Ministero dell' Ambiente e della Tutela del Territorio e del Mare
Commissione Tecnica di Verifica dell'Impatto Ambientale – VIA e VAS

Parere n. 1839 del 17/07/2015

Itinerario Palermo - Agrigento (S.S. 121 - S.S. 189): ammodernamento della tratta Palermo - Lercara Friddi. Lotto funzionale dal Km 14,40 (rotatoria di Bolognetta inclusa) al Km 48,00 (svincolo di Manganaro incluso), compresi i raccordi con le attuali SS 189 e 121. Progetto Esecutivo, variante per l'individuazione di un nuovo sito di conferimento nel Territorio del Comune di Roccapalumba

Figura 4. Estratto Foto aerea con localizzazione del sito di conferimento. Fonte Google Earth.

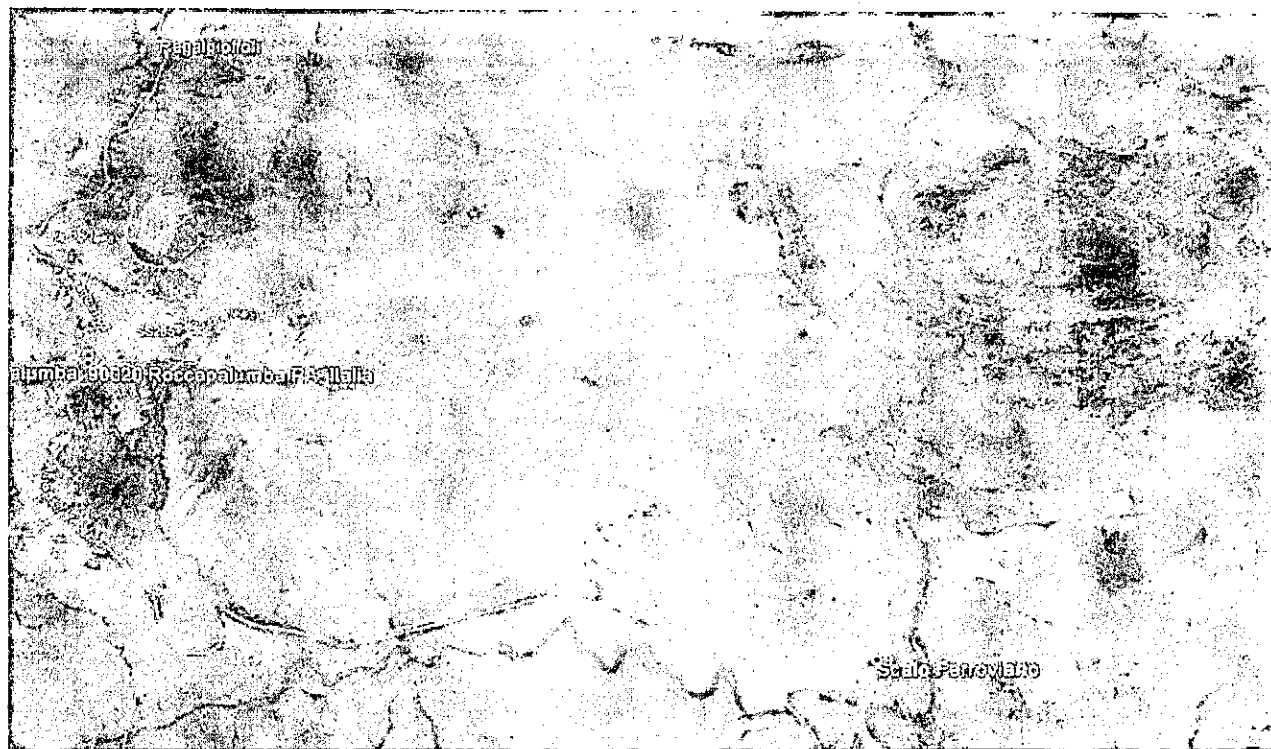
Il sito di conferimento di superficie pari a circa 132.000 mq, è ubicato in Comune di Roccapalumba, in località Case dei Ferrovieri - Casa Tani Japico, censito in catasto al fg. 11 particelle 7, 376, 377, 378, 379 e 380; esso presenta una morfologia acclive verso est, con salti di quota che vanno da 365 a 340 slm.

Figura 5 Andamento temporale (cadenza mensile) dei flussi di materiale e rocce da scavo conferite al sito di ROCCAPALUMBA.

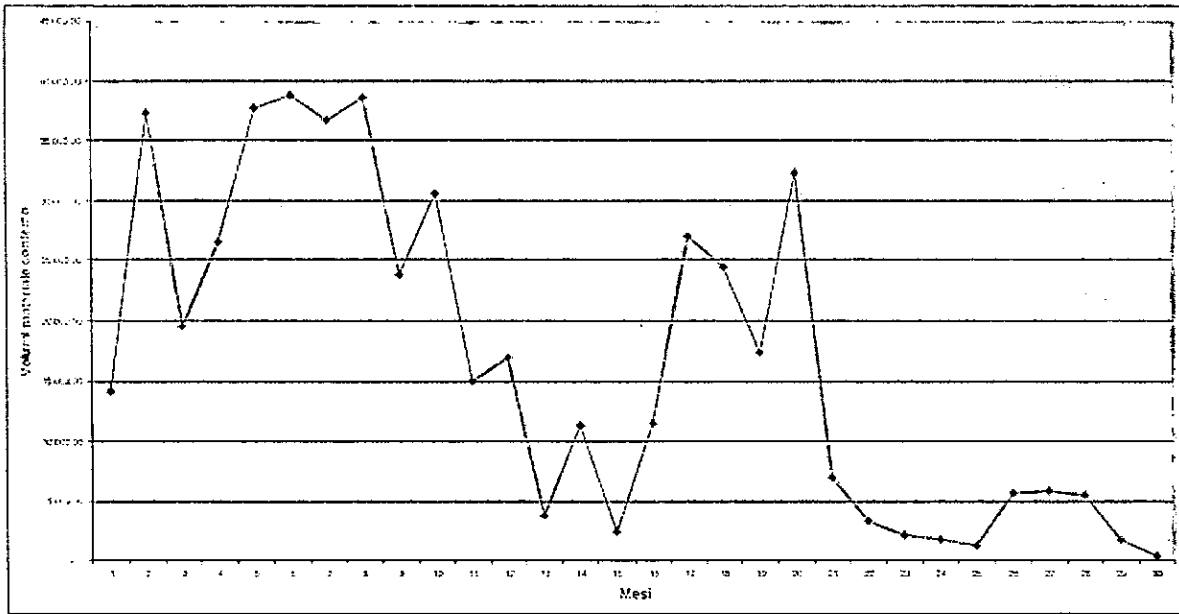
I quantitativi conferiti variano in modo molto consistente durante l'intero periodo con picchi di oltre 37-38.000 mc al mese (nell'estate 2015) e valori minimi di circa 370 mc come quelli previsti a fine periodo.

CONSIDERATO che, il flusso di traffico sulla viabilità in esame non è costante, ma mostra periodi di picco e periodi in cui lo stesso risulta molto contenuto o addirittura trascurabile, grazie alla distribuzione delle lavorazioni nell'arco temporale del cantiere e alla loro momentanea sovrapposizione in alcuni periodi, e che il primo anno risulta essere il più critico in quanto prevede il conferimento di oltre il 70% del materiale di scavo;

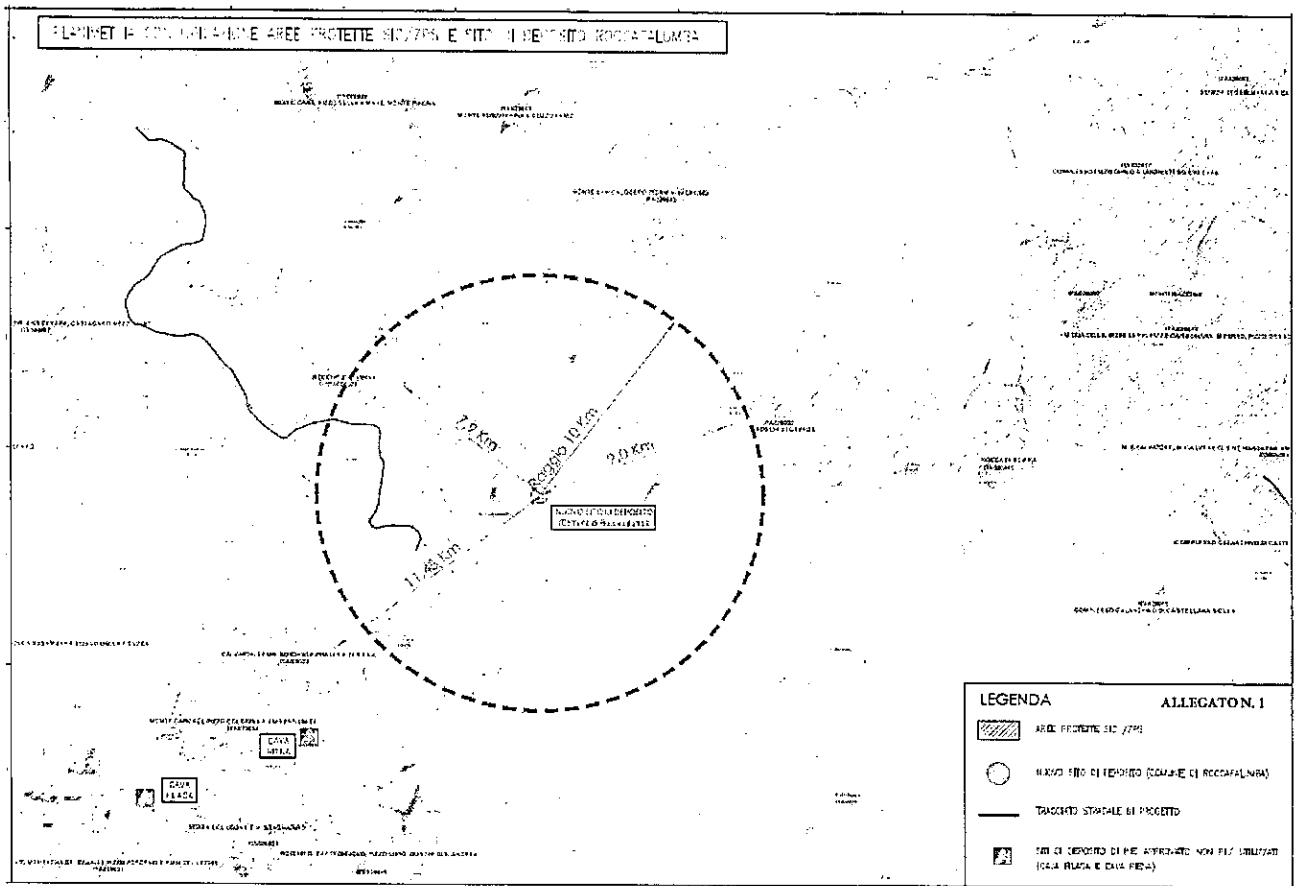
- c) Il Proponente ha trasmesso uno stralcio planimetrico che evidenzia la presenza di siti protetti nel raggio di 10 km dal nuovo sito di conferimento proposto.

Nella stessa planimetria sono riportati i siti di conferimento di PE approvato (c.d. "Cava Filaga" e "Cava Riena") che vengono sostituiti, evidenziando che il nuovo sito, a differenza dei siti precedentemente individuati, si colloca esternamente alle aree vincolate natura 2000.

"Planimetria con ubicazione punti di campionamento"

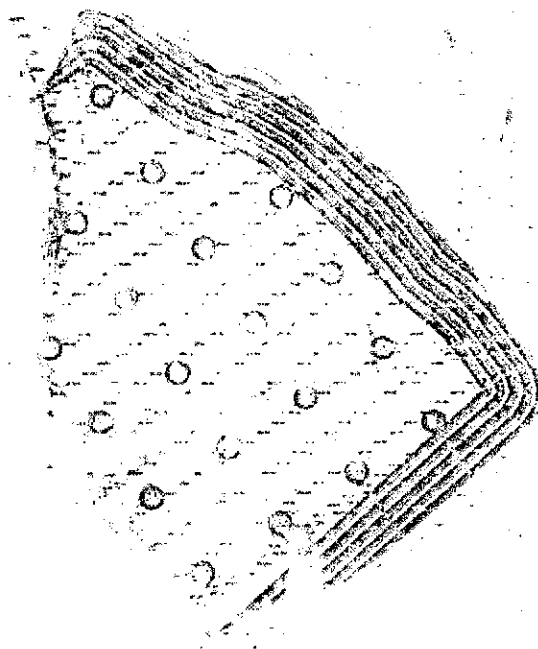
Il campionamento è stato eseguito secondo un criterio di tipo statistico, mediante un campionamento sistematico su griglia con maglia di lato 50x50 m, avendo preventivamente considerato il tipo e le dimensioni del sito oggetto di deposito. I punti d'indagine sono stati localizzati in corrispondenza dei nodi della griglia (ubicazione sistematica) e, in considerazione del fatto che l'area d'indagine ha un'estensione di circa 70.000 m², il numero dei punti di campionamento eseguiti è stato 19.
